Contrato de Interventoría No 971-2021 INTERVENTORÍA PARA LAS OBRAS DE MEJORAMIENTO MEDIANTE LA CONSTRUCCIÓN Y MANTENIMIENTO, GESTIÓN PREDIAL, SOCIAL Y AMBIENTAL SOSTENIBLE DE LA RUTA DE LOS COMUNEROS (ZIPAQUIRÁ - BARBOSA - BUCARAMANGA; GIRÓN - PIEDECUESTA) EN LOS DEPARTAMENTOS DE CUNDINAMARCA, BOYACÁ Y SANTANDER, EN MARCO DE LA REACTIVACIÓN ECONÓMICA, MEDIANTE EL PROGRAMA DE OBRA PÚBLICA "VÍAS PARA LA LEGALIDAD Y LA REACTIVACIÓN VISIÓN 2030". MÓDULO 1.	
CONSORCIO ICEACSA - TPF	INFORME MENSUAL No. 56 INVIAS-IM – 0971-2021 ENERO DE 2026	Hoja 11 de 19

INFORME DISEÑO GEOMETRICO

CONCEPTO TÉCNICO ESPECIALIDAD DISEÑO GEOMÉTRICO

CONSECUTIVO	126
ESPECIALIDAD	DISEÑO GEOMÉTRICO
PROYECTO	CONTRATO 989 - 2021
CONTRATISTA	CONSORCIO VIAL MHC 063
ASUNTO	Revisión y Respuesta desde DISEÑO GEOMÉTRICO del oficio D-580 de 2021 que da respuesta al comunicado de interventoría C971-417-2021 (R-353) de asunto “Respuesta al comunicado D-386”. D-386 que tiene asunto: “Respuesta al comunicado de interventoría C971-270-2021 de asunto ‘Respuesta comunicado D-259 Respuesta al comunicado de Interventoría C971- 171-2021 de asunto ‘Respuesta D-186: Entrega actualización de los estudios y diseños de la Variante Zi

Jorge Enrique Díaz L.
Especialista en transporte
T.P 2520231504 CND

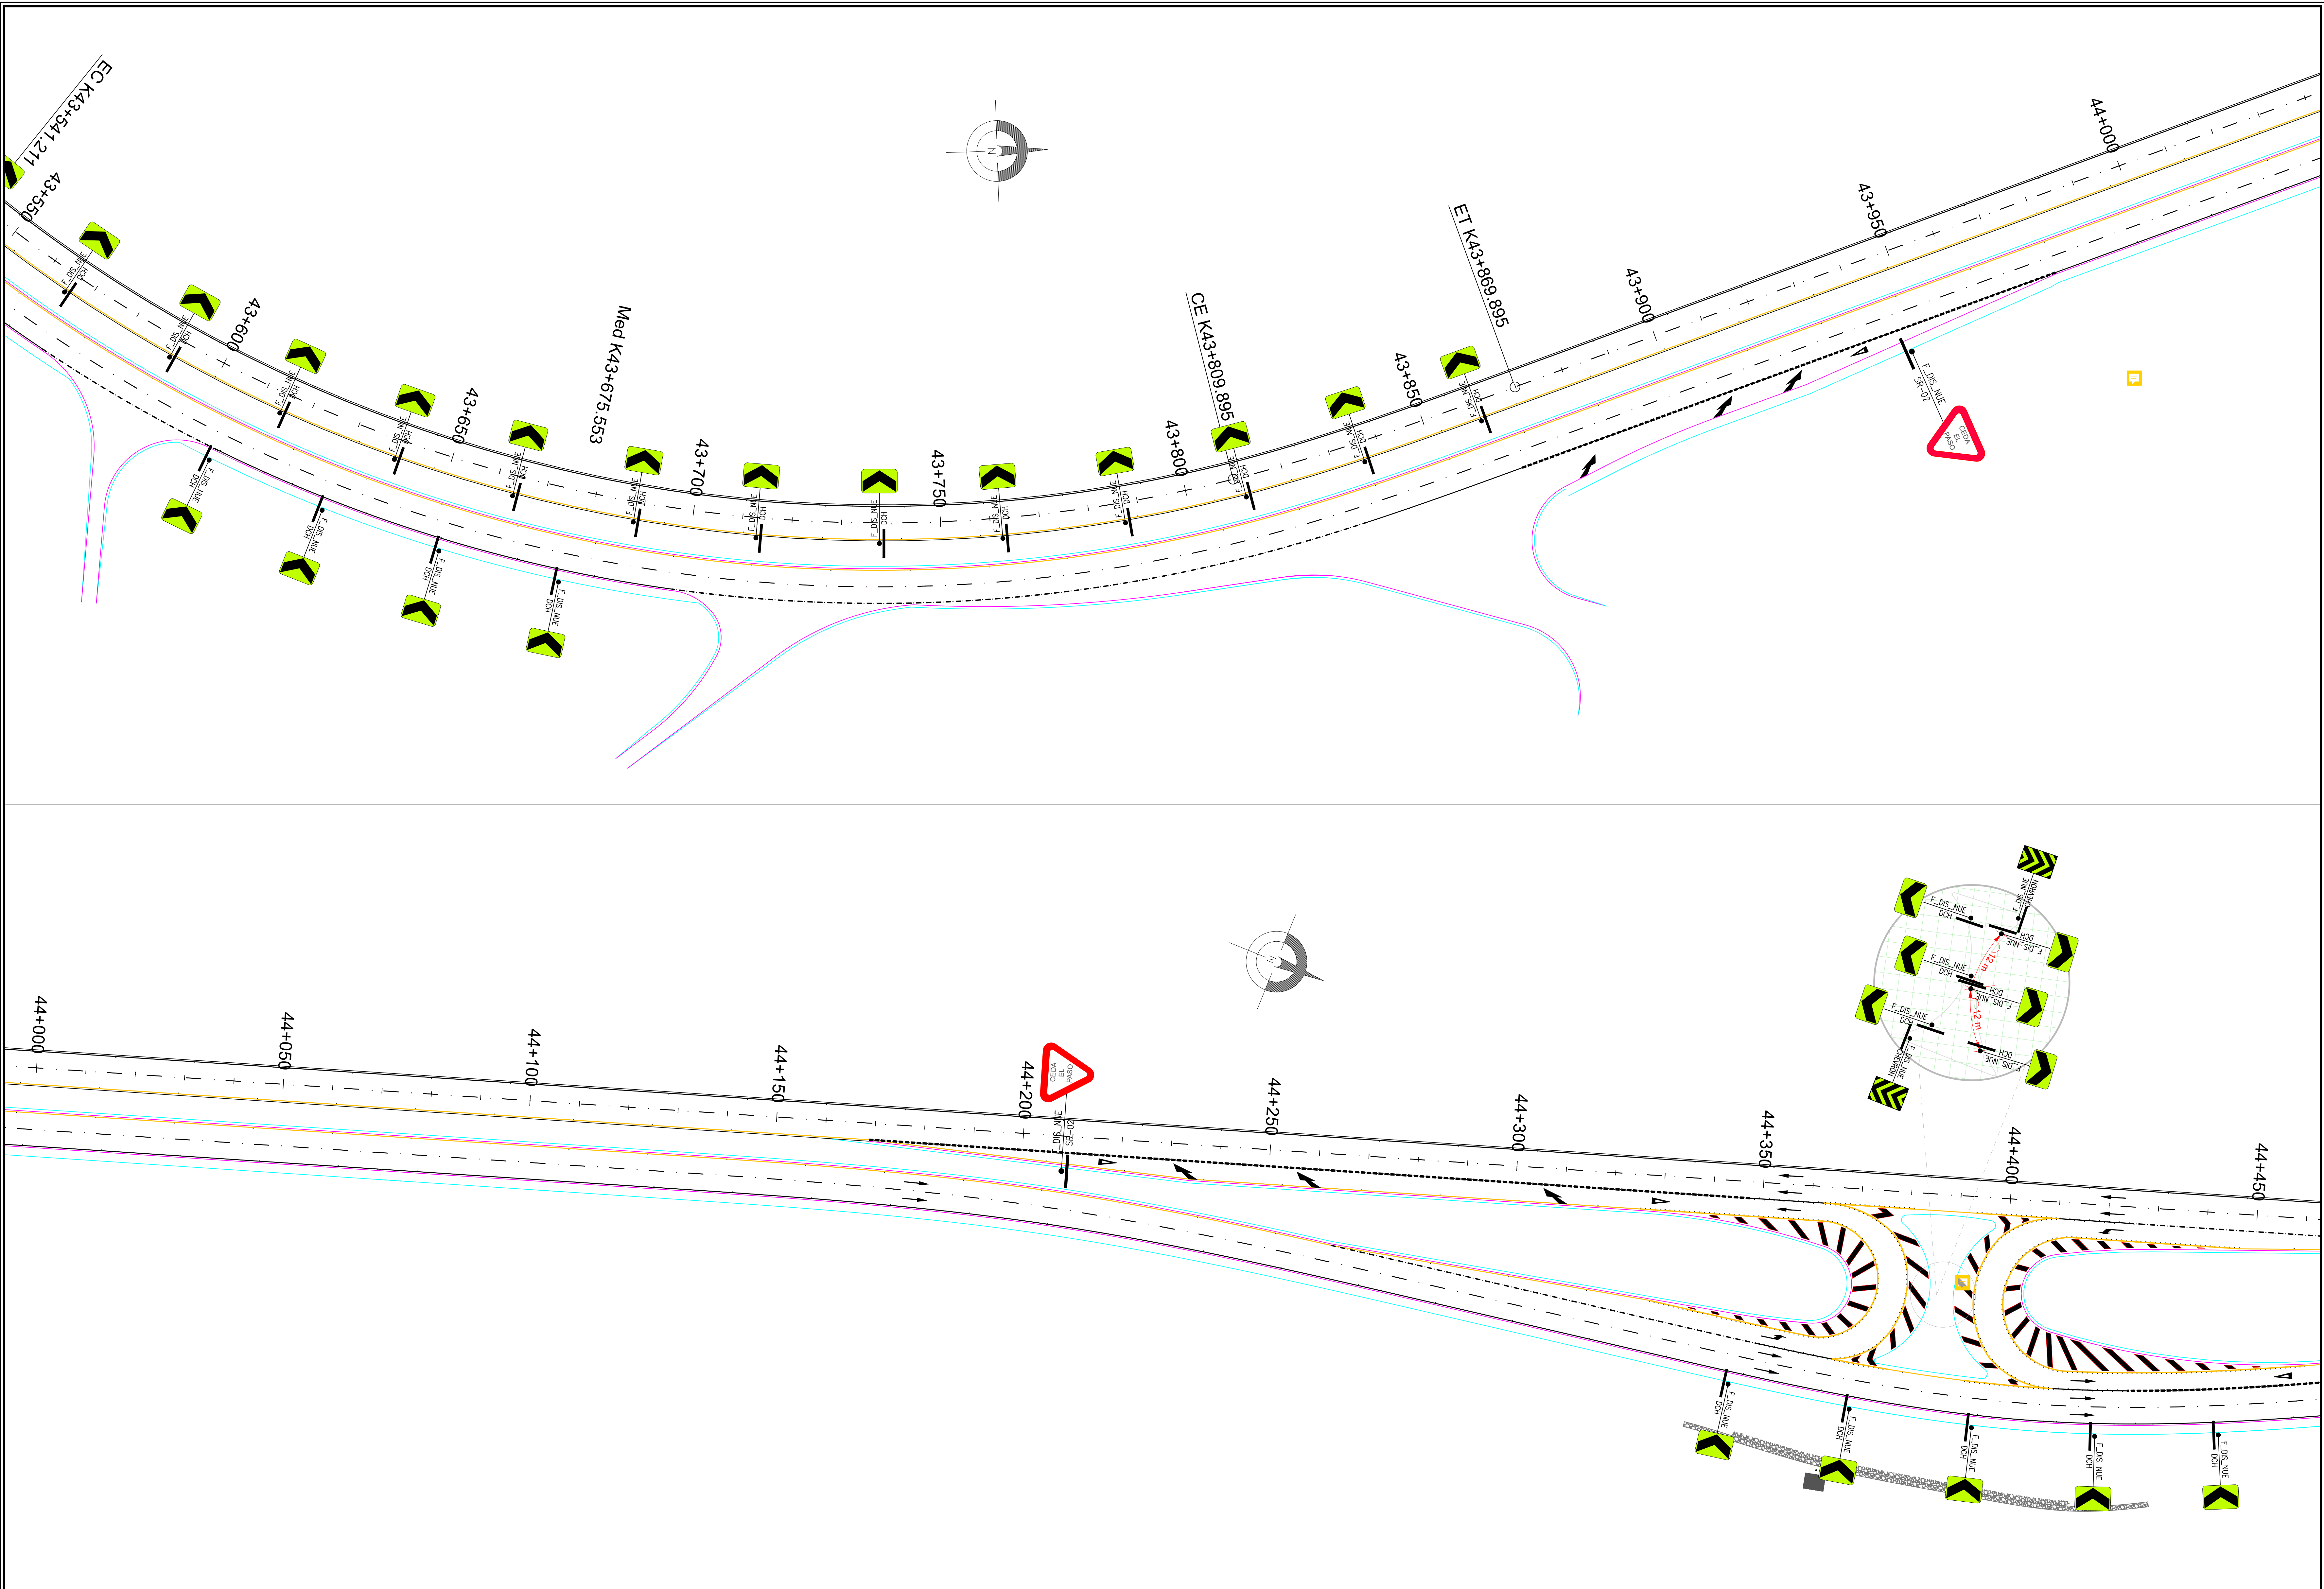
- Incluir en cada plancha el rótulo con las diferentes convenciones (vertical, horizontal, demarcación de tránsito divergente y convergente, sistema de contención vehicular, detalle constructivo de tachas reflectivas en marcas longitudinales, entre otras); también incluir la localización; se recomienda utilizar los mismos rótulos entregados en este mismo contrato y para la variante en Zipaquirá, así como la presentación, por ejemplo, de los detalles.

- Incluir los diferentes hitos que ayuden al lector a ubicarse en los planos (por ejemplo el Peaje Casablanca, los centros poblados reconocidos y/o industrias, escuelas, restaurantes, etc).

- En los retornos revisar que haya señales verticales y pictogramas de 30 Km/h.

- En las zonas donde se proponen bandas transversales revisar si existen o no viviendas, escuelas y ubicarlas en las diferentes planchas.
- Ubicar en la calzada existente los cabezales de alcantarillas que existan, así como los propuestos para la calzada nueva; incluir los DOL que se requieran al pie de éstos.
- En la salida de cada uno de los retornos del diseño de señalización, incluir tachones traspasables e hitos, hasta un punto tal que la maniobra de salir del retorno hasta el carril izquierdo de la vía principal sea lo menos riesgosa.
